**PIIA – Construire le Complexe multifonctionnel de l'Ouest – 275, boulevard du Plateau – District électoral du Plateau – Bettyna Belizaire**

**R-CCU-2026-02-23/14**

**Dérogations mineures – Construire le Complexe multifonctionnel de l'Ouest – 275, boulevard du Plateau – District électoral du Plateau – Bettyna Belizaire**

**R-CCU-2026-02-23/15**

## Annexe 7 : Plan d'implantation du projet

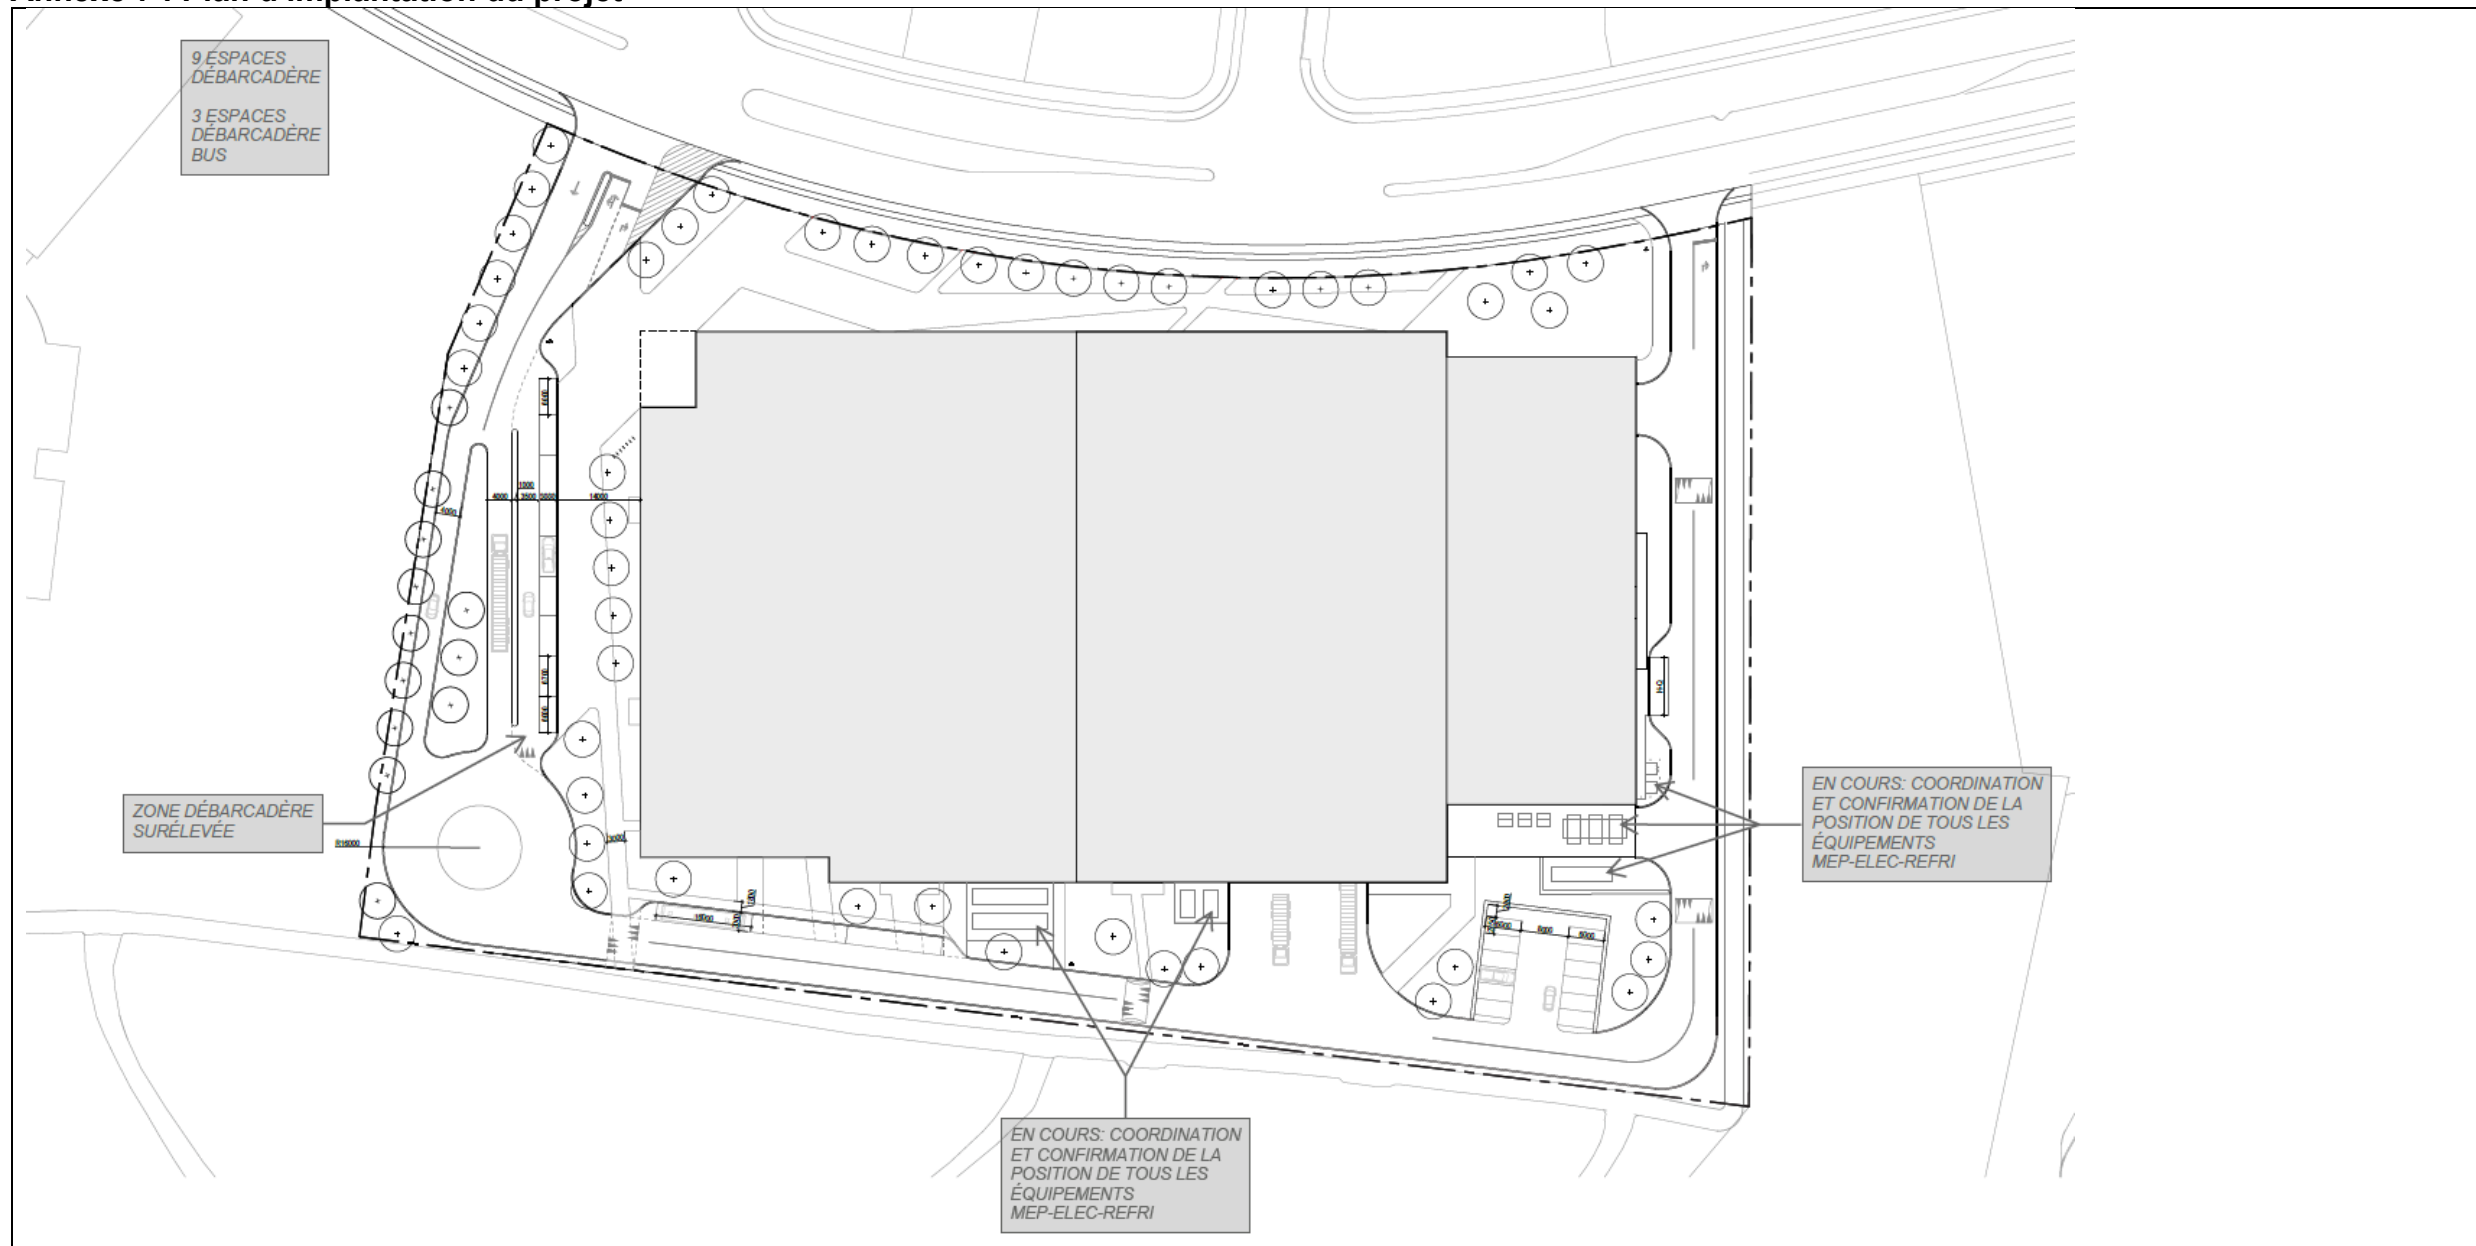
10. La zone de débarcadère d'autobus minimise sa	Critère satisfait		Oui	La portion ouest du débarcadère, vouée aux autobus de tournoi, est prévue être retirée et relocalisée à l'arrière du bâtiment, minimisant ainsi sa visibilité

visibilité et les nuisances qui y sont associées.				depuis les accès principaux de bâtiment (voir plan d'implantation A en annexe du document CCU). La portion est du débarcadère, quant à elle, est dédiée aux visiteurs du complexe sportif.
